*Ministero dell' Ambiente
e della Tutela del Territorio e del Mare*

DIREZIONE GENERALE PER LE VALUTAZIONI
E LE AUTORIZZAZIONI AMBIENTALI

Oggetto: [ID_VIP: 4767] Realizzazione di rampe ad uso mezzi di servizio sull'Autostrada A27 in prossimità della sua interconnessione con l'Autostrada A28. Valutazione preliminare ai sensi dell'art. 6, comma 9 del D.Lgs. 152/2006 e ss.mm.ii. Nota Tecnica.

Fig. 1: Raffronto stato di fatto e stato di progetto (Fonte: planimetria su foto aerea All. 3 alla lista di controllo)

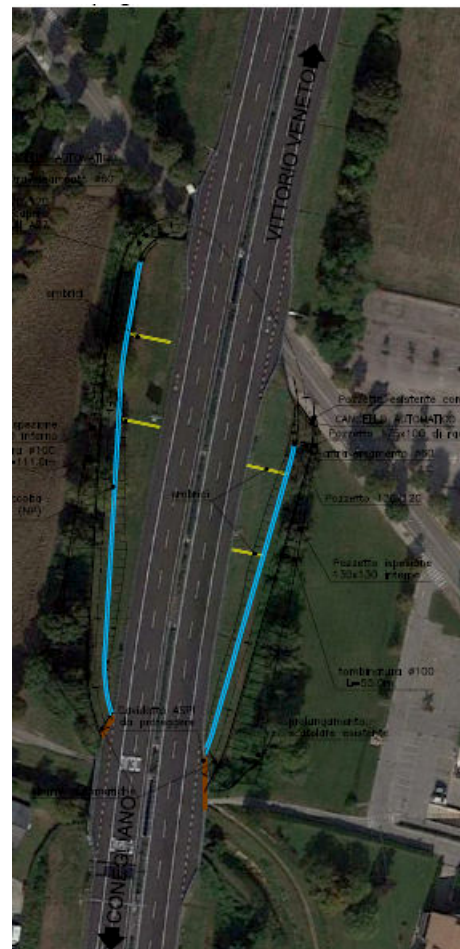
L'intervento ha origine in carreggiata Conegliano-Vittorio Veneto, in corrispondenza della piazzola di sosta sul Torrente Cervada (progressiva 42+050 dell'autostrada A27), con accesso alla rampa di discesa impedito da una sbarra automatica. Ai piedi della rampa di discesa e,

analogamente, all'inizio della rampa di salita, in corrispondenza dell'immissione su Via De Gasperi, il proponente prevede due cancelli automatici ordinariamente chiusi e la cui apertura è prevista esclusivamente per il transito dei mezzi di servizio. Dal cancello automatico la rampa risale fino ad immettersi sulla carreggiata Vittorio Veneto-Conegliano in corrispondenza della piazzola di sosta sul Torrente Cervada, con accesso alla rampa di salita impedito da una sbarra automatica.

Fig. 2: Raffronto stato di fatto e stato di progetto (Fonte: planimetria su foto aerea All. 7 alla lista di controllo)

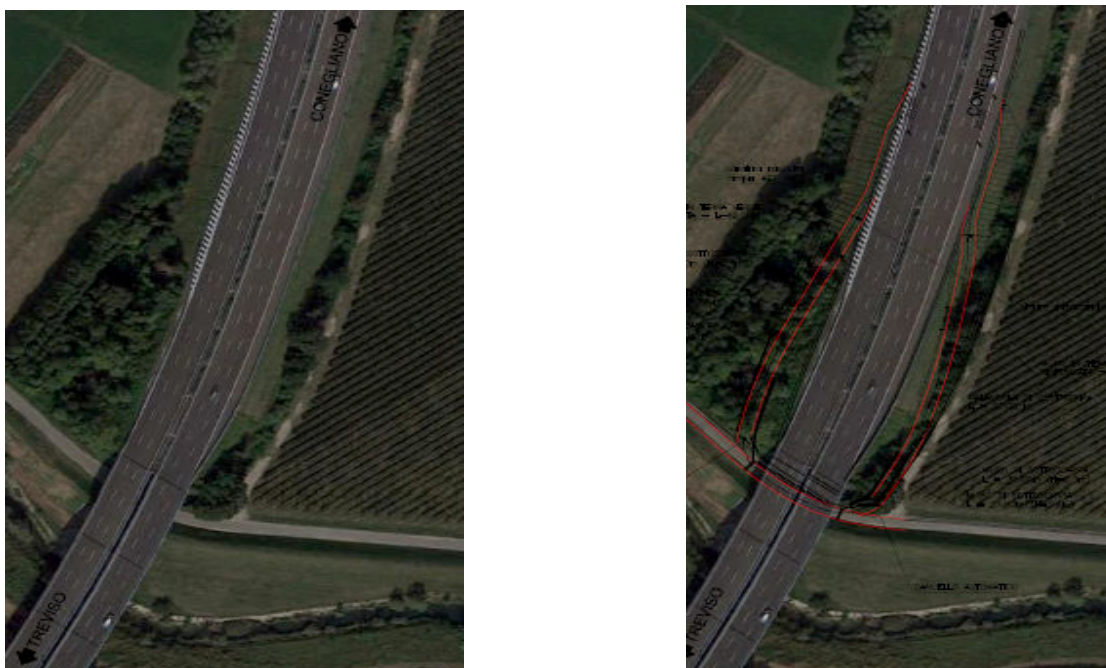
L'intervento ha origine in carreggiata Conegliano-Treviso nord, progressiva 39+350 dell'autostrada A27, con la rampa di discesa impedito da una sbarra automatica. Ai piedi della rampa di discesa e, analogamente, all'inizio della rampa di salita, in corrispondenza dell'immissione su Via Balbi, sono previsti due cancelli automatici ordinariamente chiusi e la cui apertura è prevista esclusivamente per il transito dei mezzi di servizio. Dal cancello automatico la rampa risale sino ad immettersi sulla carreggiata Treviso nord-Conegliano con accesso alla rampa di salita impedito da una sbarra automatica. Al fine di garantire il franco minimo per la transitabilità (pari a 4.0 m.) sotto la campata di riva del manufatto sul Fiume Monticano è prevista una risistemazione planoaltimetrica di Via Balbi consistente nell'allargamento del piano viabile e nella riprofilatura nel tratto previsto dai mezzi di servizio.
